Anejo nº 19
Coordinación con otros Organismos

Reordenación de accesos en la carretera N-
634 del P.K 103+200 al P.K 104+200
(Mercadillo-Irubide) en Galdakao

Diciembre 2020

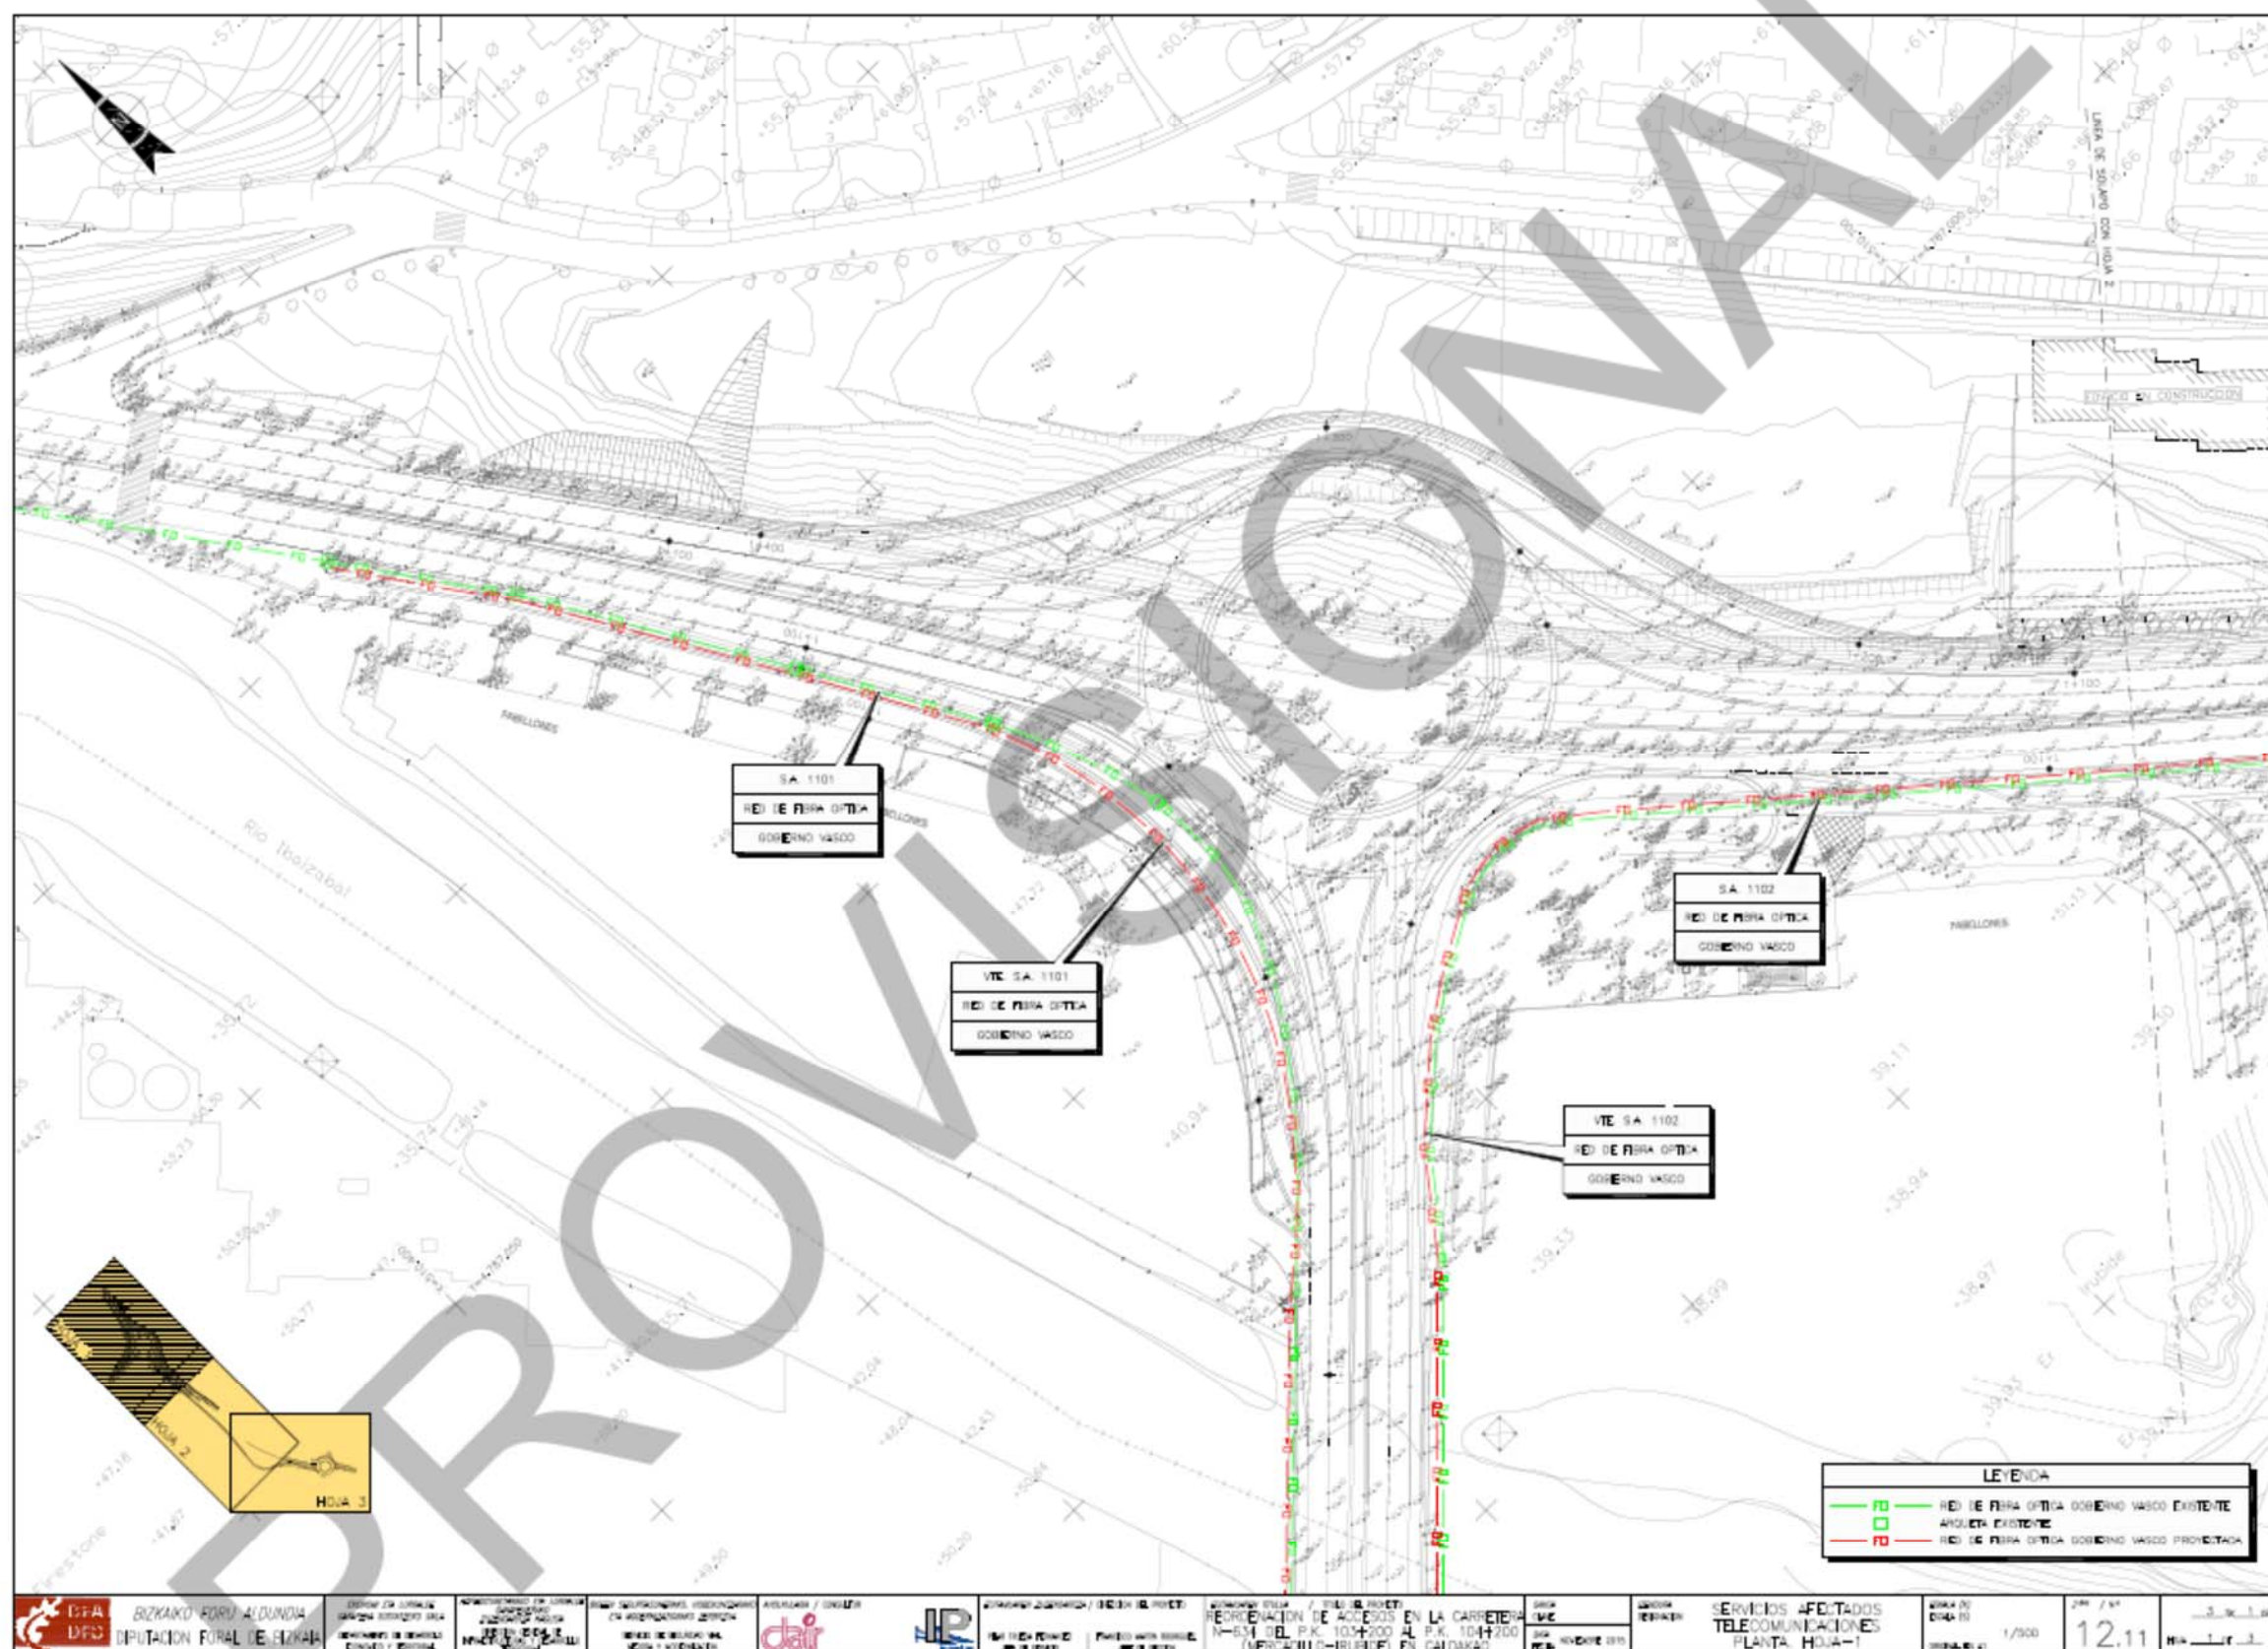
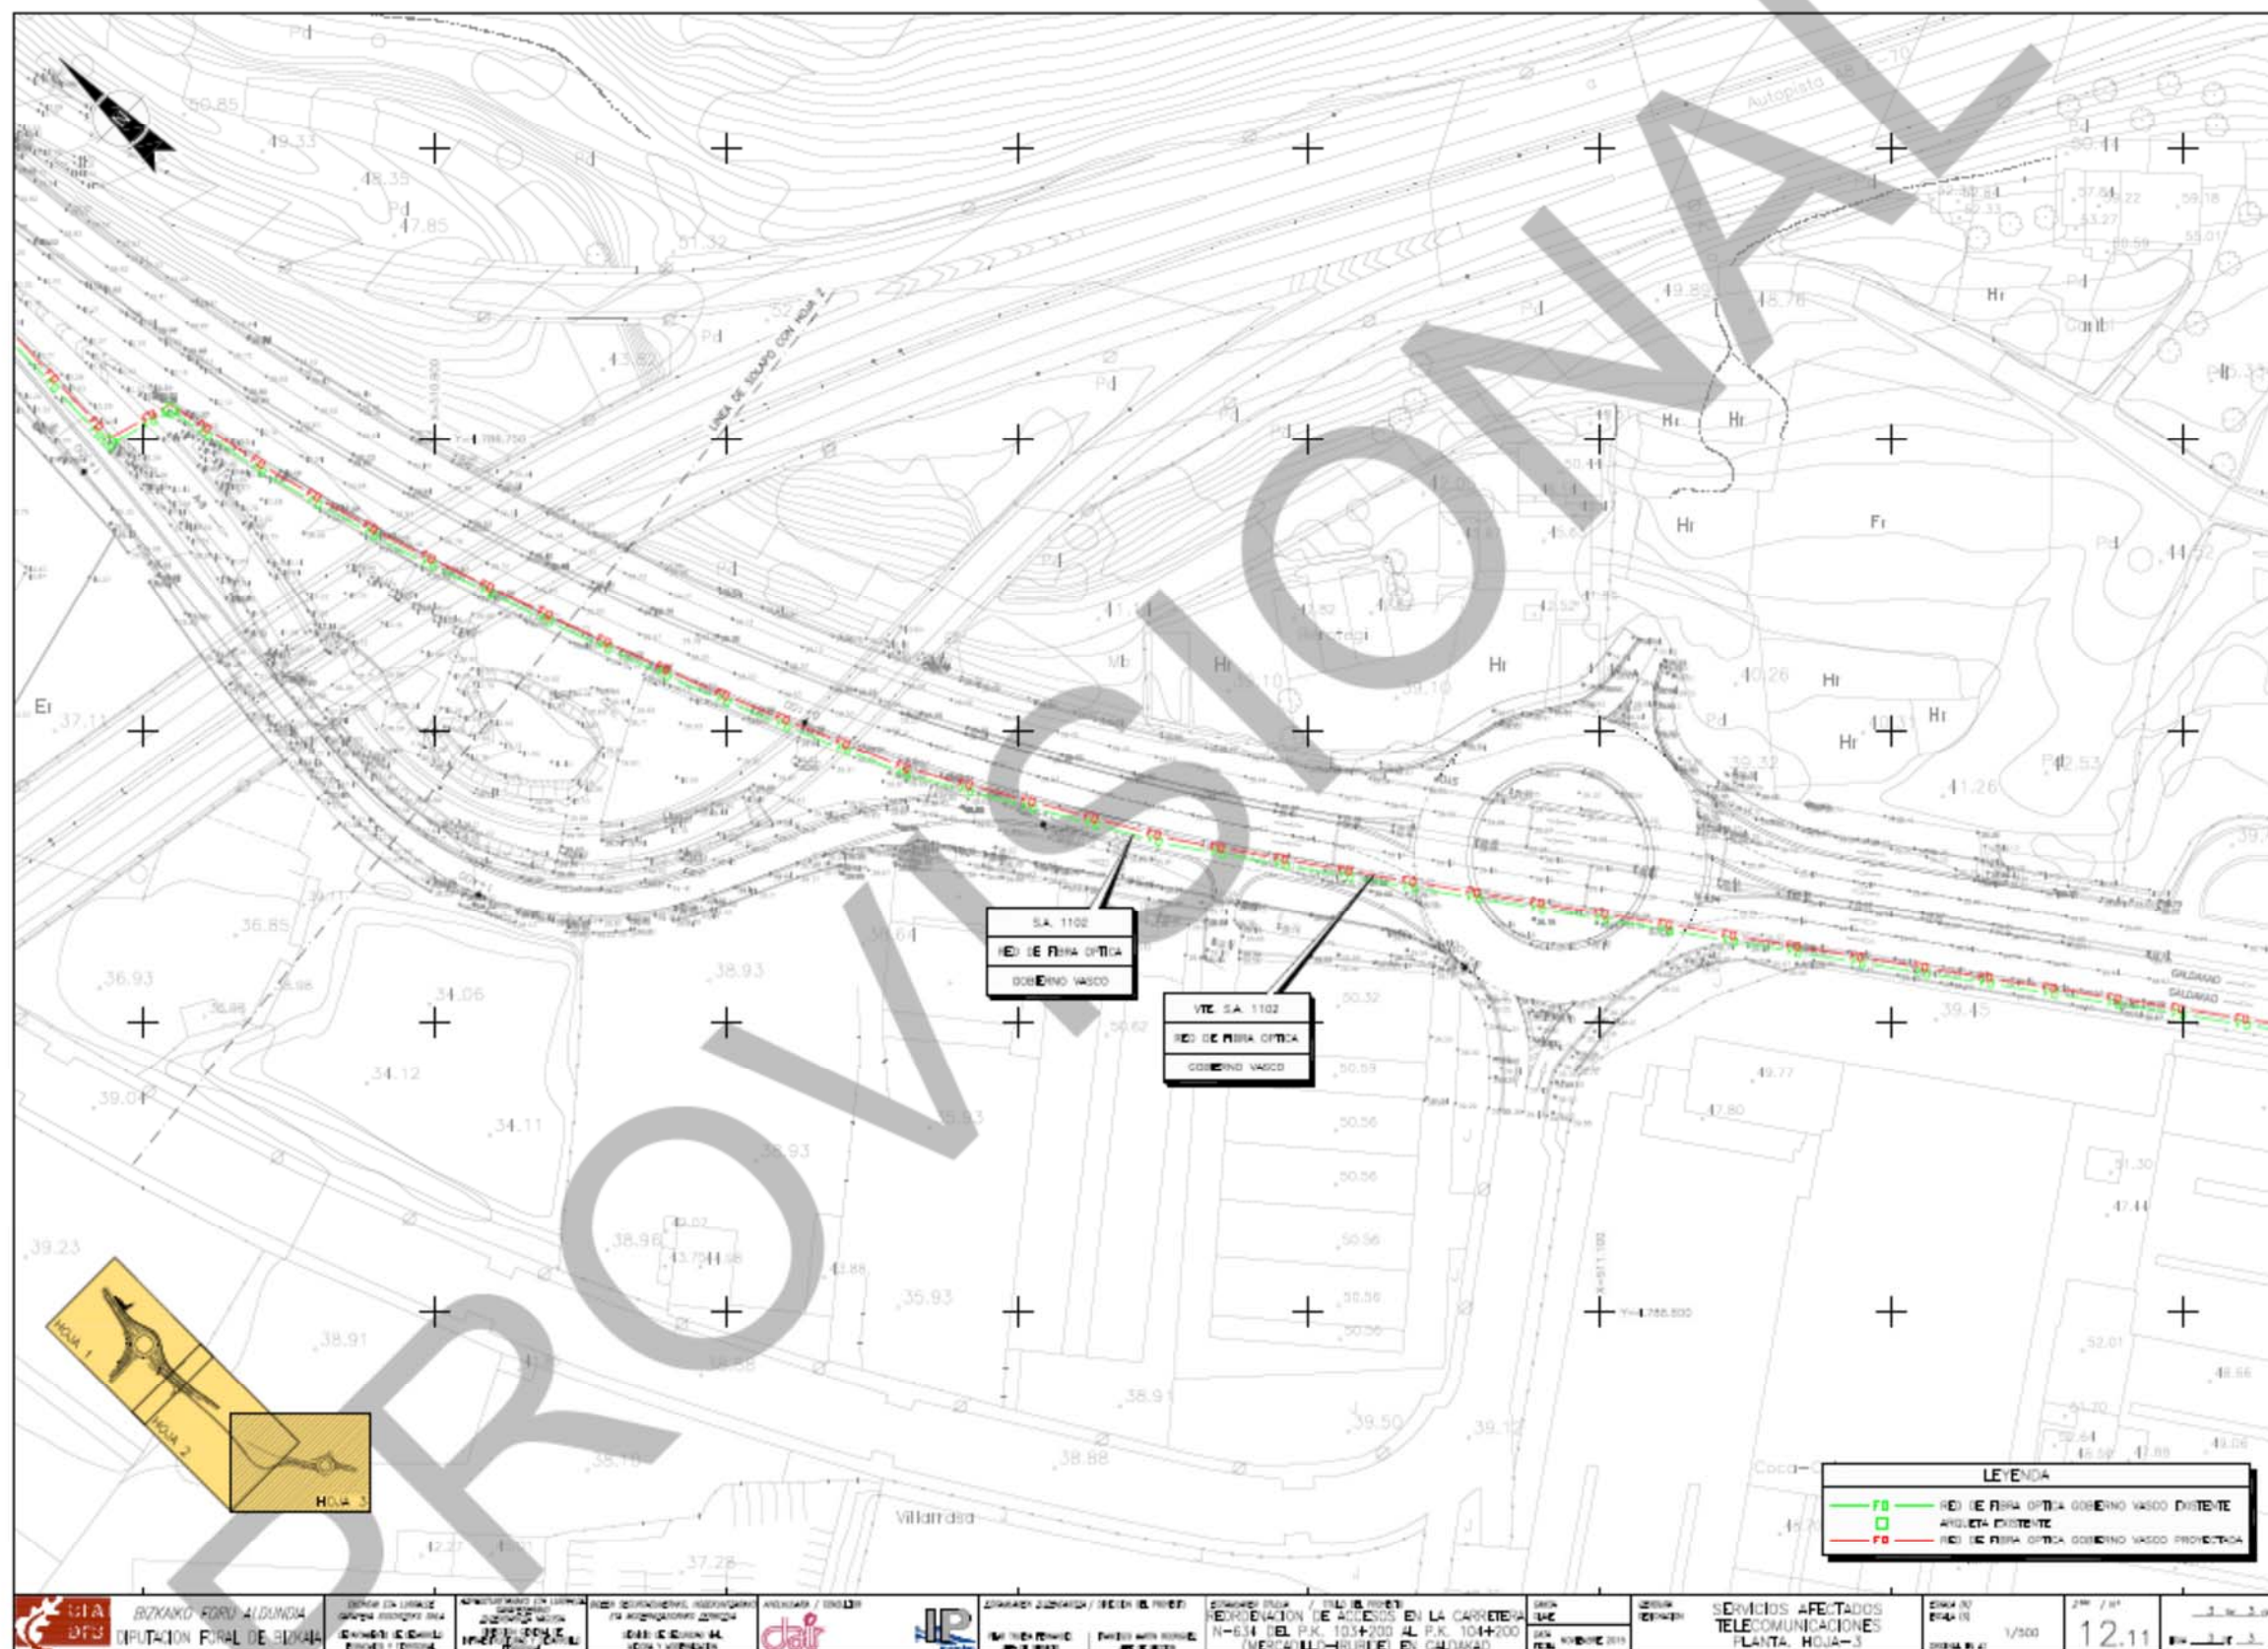
Adjunto te envío los planos indicando la afección a la Red de fibra óptica.

La línea que se encuentra al oeste de la futura rotonda, la cual me comentaste que da servicio a un panel de señalización variable, se plantea reponerla en la misma zona bajo la isleta proyectada que separa el vial del polígono de la calzada de la carretera.

En cuanto a la línea situada al este de la rotonda, la cual afectaríamos por la ejecución de las zapatas de unas banderolas de señalización, planteamos reponerla en su misma situación en planta, profundizando la misma para sortear dichas zapatas.

o en la segunda propuesta, no se distingue la nueva obra civil propuesta que se ha definido para salvar lateralmente la ejecución de las nuevas zapatas ¿Se trata de arquetas in situ, con tramos de canalización? ¿sería ejecutable la solución planteada, o quedarían las nuevas arquetas sobre la calzada?
